Rijkswaterstaat Zeeland
Projectbureau Zeeweringen

Nummer
PZDT-V-09296 ontw

Verslag van voorontwerpoverleg **Wilhelminapolder Oostbevelandpolder**
Datum bespreking **27 augustus 2009**
Deelnemers

Figuur 2

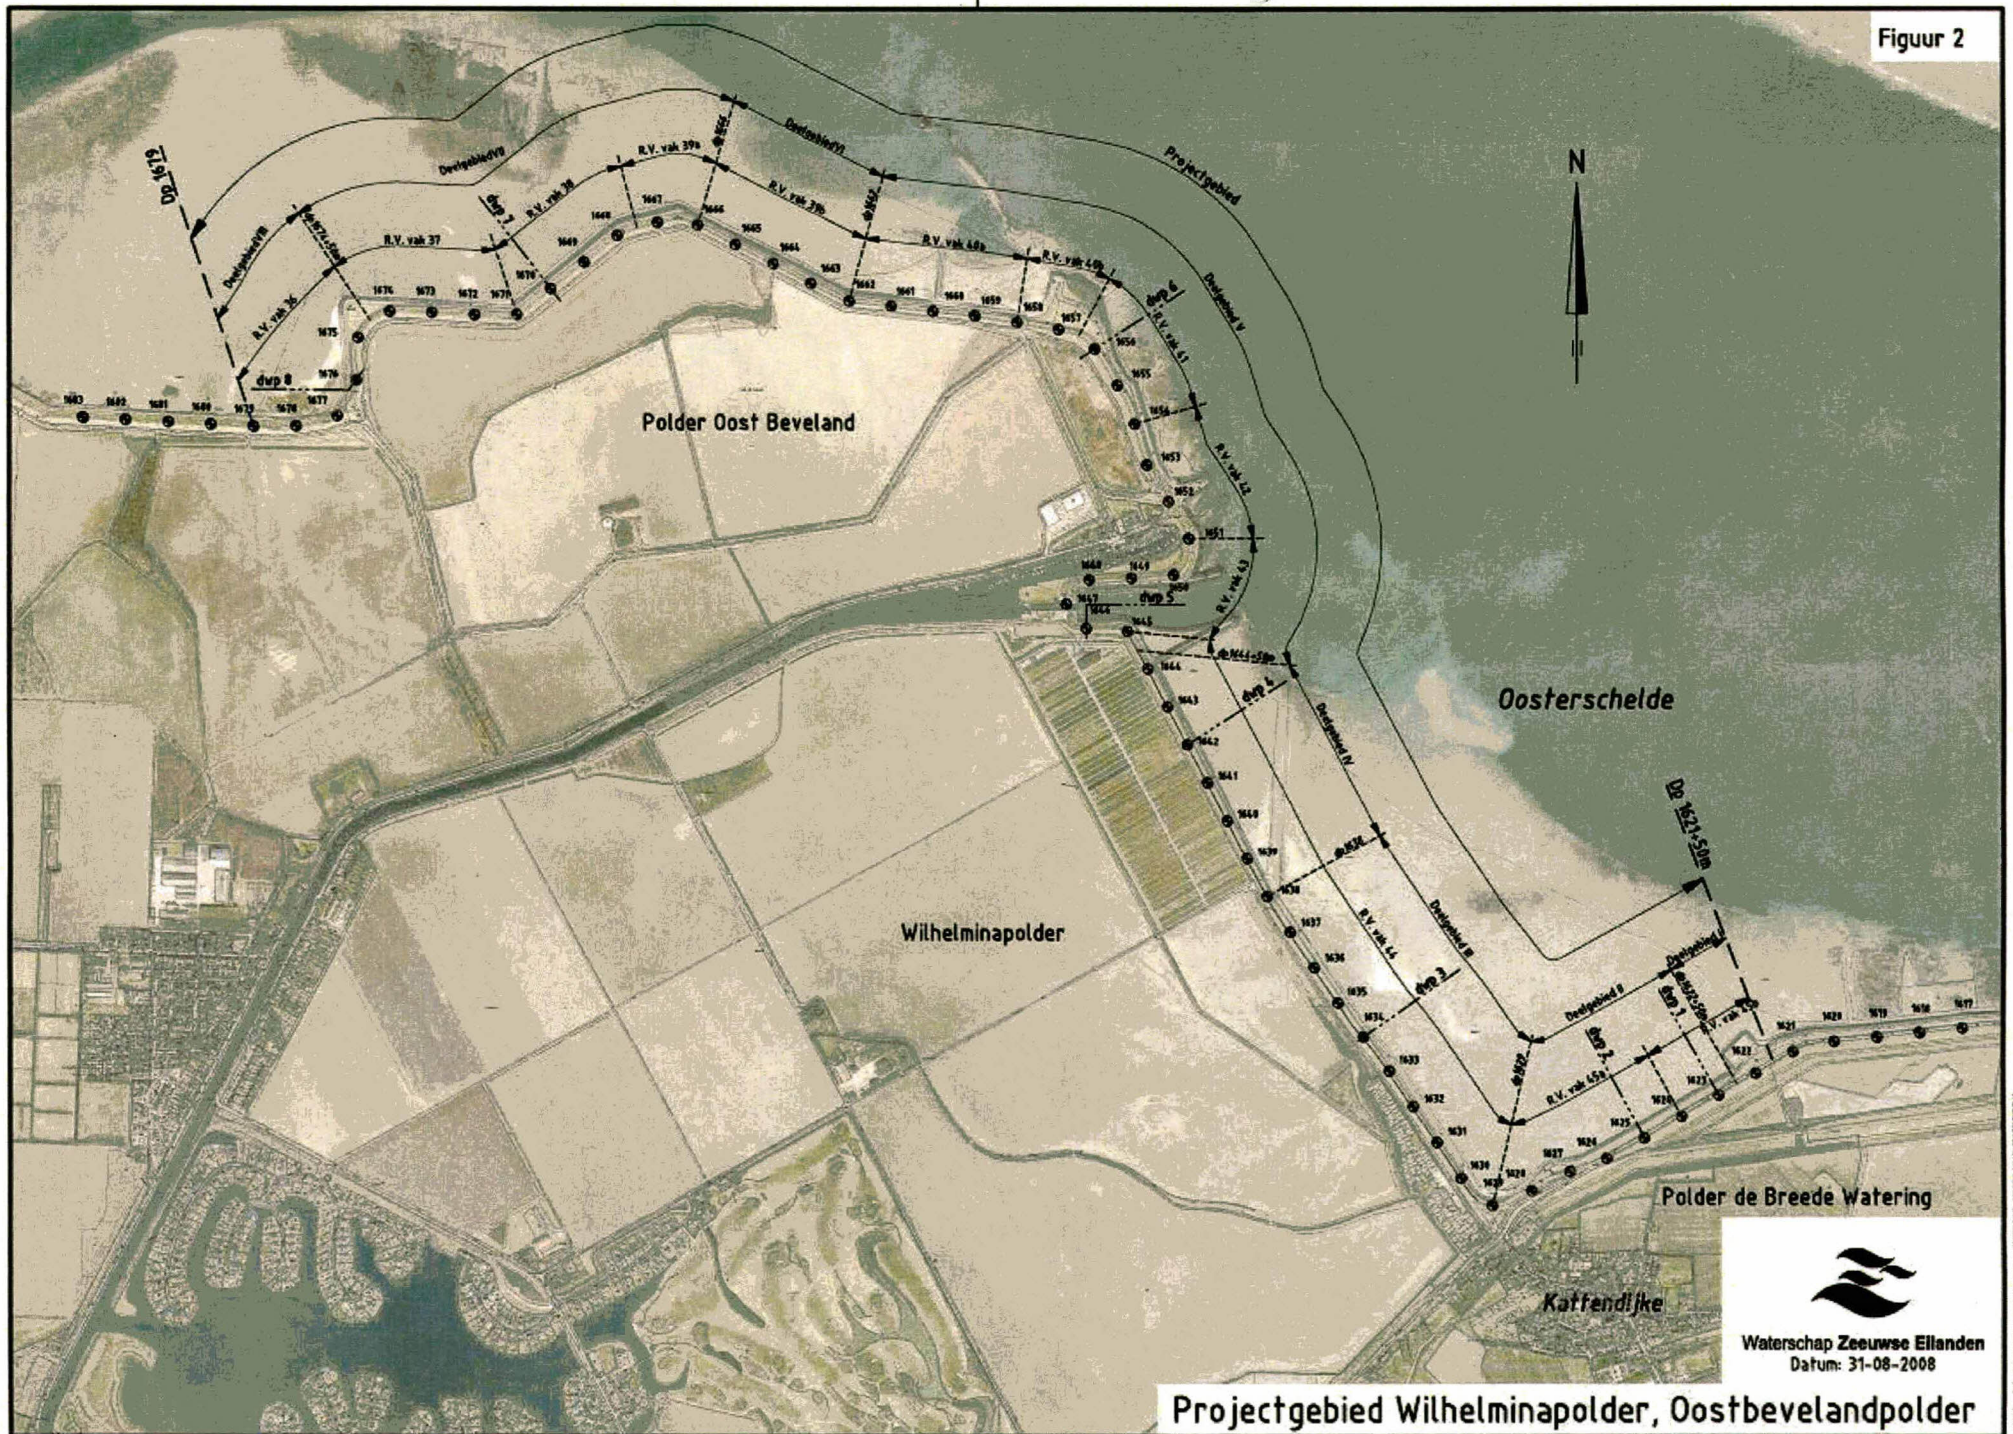
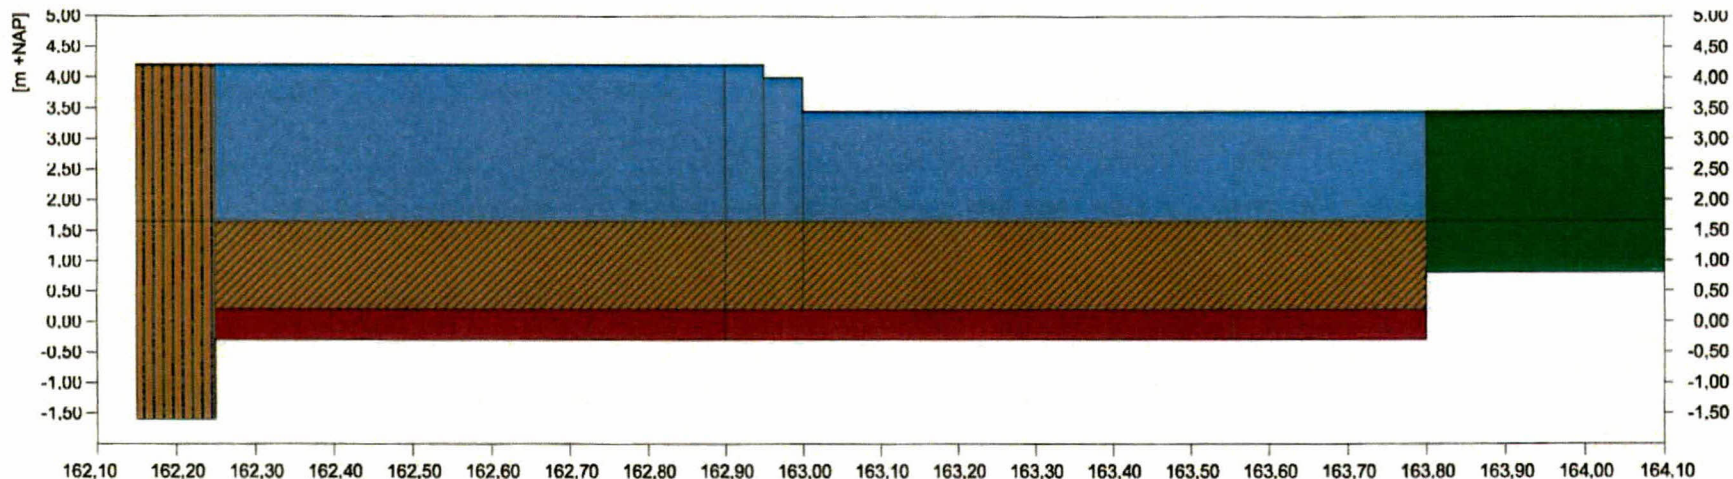
De bekleding van het dijktraject scoort grotendeels onvoldoende, uitgezonderd het basalt tussen dp1638 en dp1646 en het basalt boven de damwand, ten zuiden van de sluis. Door miscommunicatie is het basalt aan de noordzijde boven de damwand van de sluis nog niet getoetst. [REDACTED] zal hier alsnog zorg voor dragen. De bestaande bekleding is zeer divers en is een mix van Haringmanblokken, basalt, Lessinische, Petit graniet en Doornikse. Nabij het schor komt ook nog een redelijk aantal vlakke blokken voor. De luchtfoto met randvoorwaardenvakken gebiedsindeling wordt besproken. Doordat er tussentijds nog wijzigingen hebben plaats gevonden, is de indeling niet helemaal bijgewerkt. Als bijlage bij dit verslag is een bijgewerkte tekening gevoegd.

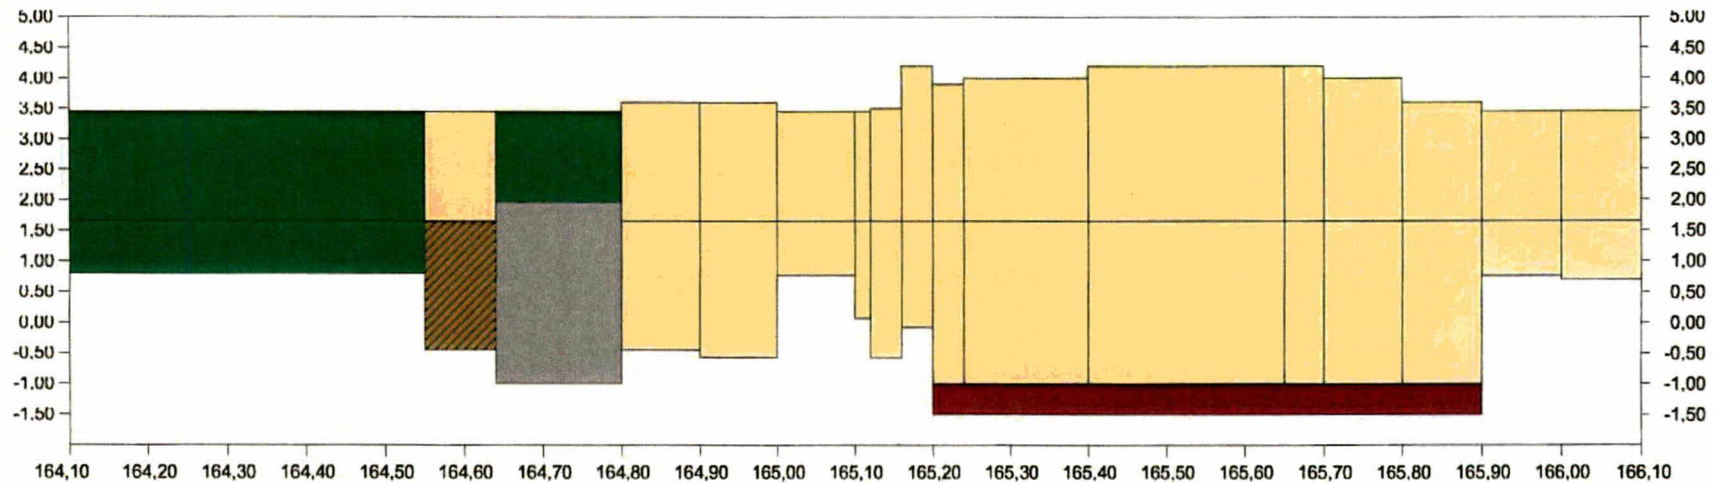
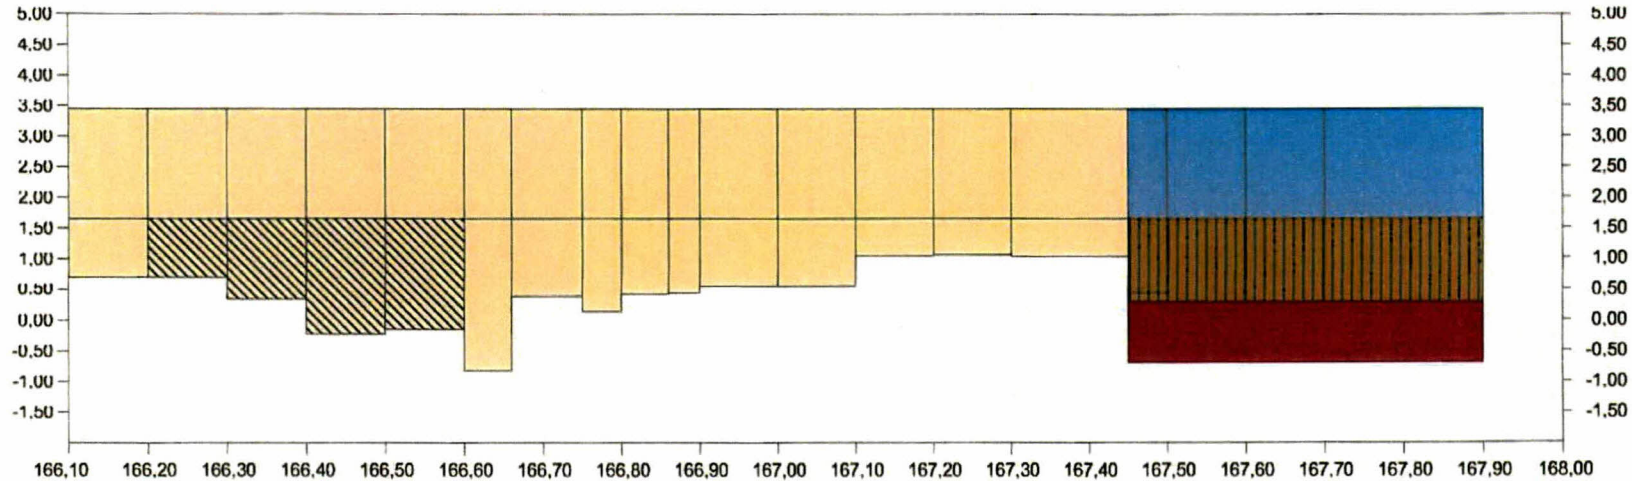
Omdat er vanwege vakanties geen afstemming meer mogelijk was, is in de voorontwerpnootitie op basis van score en kosten in eerste instantie gekozen voor variant 1. In de periode tussen het verschijnen van de voorontwerpnootitie en het overleg heeft er alsnog nadere afstemming plaats gevonden. Het resultaat van deze afstemming is dat er uiteindelijk is gekozen voor een variant, die het midden houdt tussen variant 1 en variant 2. Deze variant, getiteld variant 5, is als bijlage bij dit verslag gevoegd.
